Katholische Kirchengemeinde
St. Bernhard, Heubach

Neubau Gemeinde- und Pfarrhaus (Pfarrbüro und Wohnung)

Einstufiger Realisierungswettbewerb mit 8 eingeladenen Teilnehmern

Dokumentation August 2024

1.Preis – Tarnzahl 004

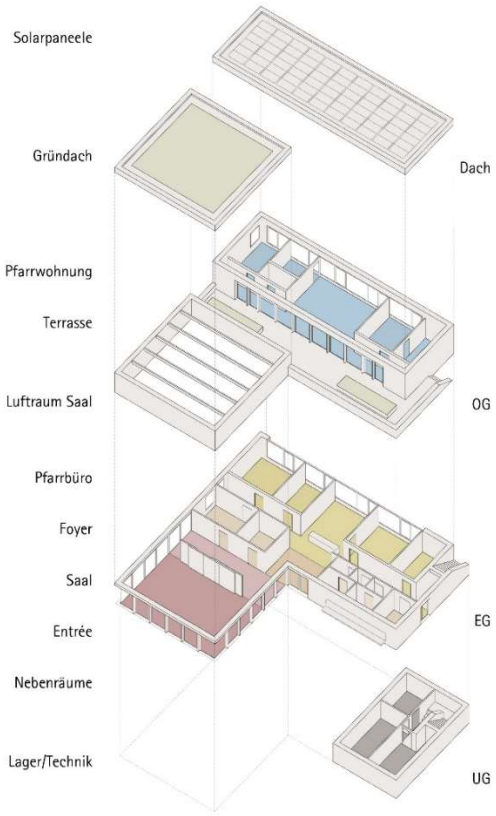
Die Arbeit besticht durch eine große Klarheit. Selbstverständlich werden die Gebäude rechtwinklig vor der Kirche platziert, so dass ein gut proportionierter geschützter Gemeindeplatz entsteht. Zusammen mit der Kirche und dem Jugend- und Begegnungshaus entstehen wohlproportionierte Außenräume. Die Funktionen sind richtig im Gebäude untergebracht. der direkte Zugang zum Pfarramt im Erdgeschoss ist selbstverständlich, die dienenden Räume richtig gesetzt. Über ein großzügiges Foyer wird der Gemeindesaal direkt vom Gemeindeplatz erschlossen. Alle öffentlichen Räume sind im Erdgeschoss untergebracht. Die einfache separate Erschließung der Wohnung im Obergeschoss sollte nochmals überarbeitet werden. Der Gästebereich sollte bei der weiteren Planung deutlich separater erschlossen werden. Der öffentliche Zugang der Wohnungen über die Dachterrassen ist nicht optimal. Ein regengeschützter Zugang sollte bei der weiteren Bearbeitung berücksichtigt werden. Die Parkplätze funktionieren in der vorgeschlagenen Weise nicht an allen Stellen, bei der weiteren Planung muss die Organisation auch in Hinblick der Topographie überarbeitet werden. Die äußere Erscheinung und Gestaltung ist gut und angemessen. Die Ausführung in Holzbauweise mit verputzen Außenwänden fügt sich gut in die Umgebung ein und entspricht dem Wunsch des Auslobers, ein klimaschonendes nachhaltiges Gebäude zu erstellen. Die Gebäude-Kubatur und die Konstruktion lässt eine wirtschaftliche Bauweise erwarten. Der Beitrag stellt Insgesamt eine sehr gute Arbeit dar, die sehr viel Potential für die weiteren Planungsschritte beinhaltet.

3.Preis – Tarnzahl 008

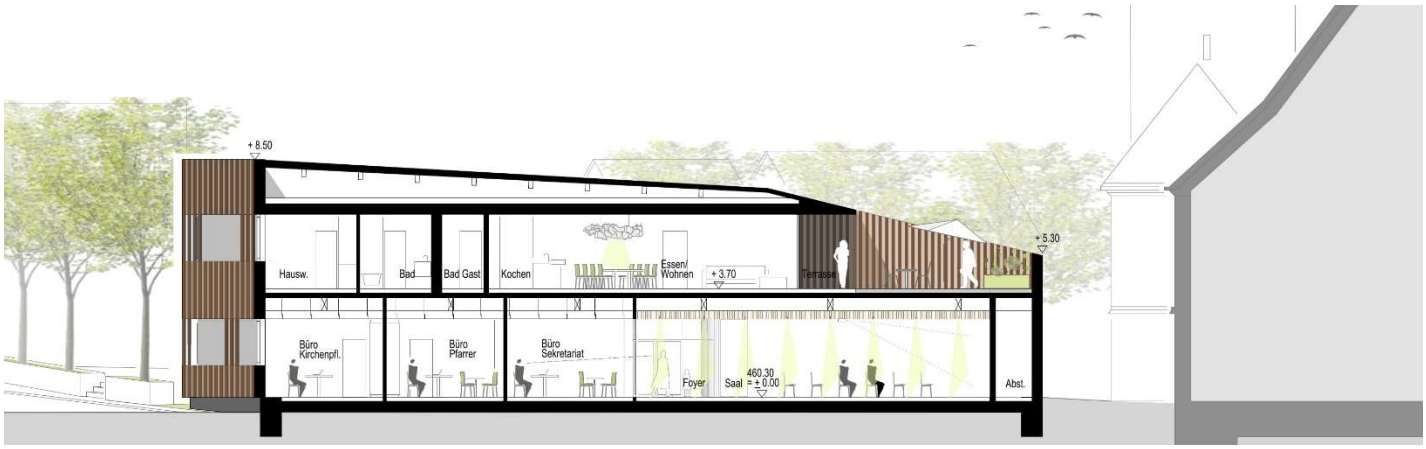
Mit einer städtebaulich unerwarteten mutigen Geste setzt die Arbeit mit einem langestreckten Solitär einen eigenen Akzent. Zwischen Fußweg und Kirchturm liegt der neue Baukörper leicht gekrümmt gegenüber dem Jugendhaus und spannt einen großen Freiplatz zwischen den drei kirchlichen Gebäuden auf. Die freie Form wird auch durch den schräg ansteigenden Verlauf der Attika unterstrichen, die an der Straßenkannte um ein halbes Geschoss höher ist als am Übergang zur Terrasse. Diese städtebauliche Freiform und Setzung überzeugt. Auch die Höhenentwicklung der Baumasse wird von der Jurysitzung wohlwollend zur Kenntnis genommen, wobei noch mehr Höhe an der Straßenseite möglich und städtebaulich vorstellbar gewesen wäre. An der Engstelle zur Kirche wäre aber ein etwas größerer Abstand gegenüber der Turmfassade durchaus wünschenswert gewesen.
Der zwischen Jugendhaus und Neubau entstehende großzügige Platz wird – anders als es die Plangrafik zu vermitteln sucht - auf Grund der topografischen Gegebenheiten mit Sicherheit eine schräge Ebenen in verschiedene Richtungen werden müssen. Somit wird auch nicht jede Nutzung einfach möglich sein.

Die südlich angedachten Stellplätze sollten großteils funktionieren, wobei mache Rangierabstände als zu eng angesehen werden. Der freistehende Carport erscheint nur mit erhöhten Rangierkünsten nutzbar und sollte anders platziert werden.
Für die innenräumlichen Aufteilung hat der lange Baukörper den Vorteil, dass der Saal inkl. aller seiner Nebenräume und auch das Pfarrbüro im Erdgeschoss Platz finden und auf einen Aufzug für die öffentlichen Gebäudebereiche verzichtet werden kann. Das nicht barrierefreie Wohnobergeschoss wirkt etwas für die städtebauliche Figur des Baukörpers bewusst großzügig entworfen und wäre deutlich kompakter denkbar.
Die vorgeschlagene Holzfassade wirkt zumindest in der Plandarstellung eigenständig und bisher vor Ort nicht üblich. Bei einer weiteren Bearbeitung sollte auf die Gliederung und Materialität der Fassade im Kontext des Ortes nochmals erhöhte Sorgfalt gelegt werden.

Wirtschaftlich wird die Arbeit als angedachter Holzbau viel Disziplin und mehr serielle Elemente leisten müssen, um den Kostenrahmen einzuhalten.
Insgesamt ein mutiger, eigenständiger und wertvoller Beitrag, der selbstbewusst und nicht angepasst einen eigenen Baustein der Kirchenentwicklung in Heubach verkörpern würde.
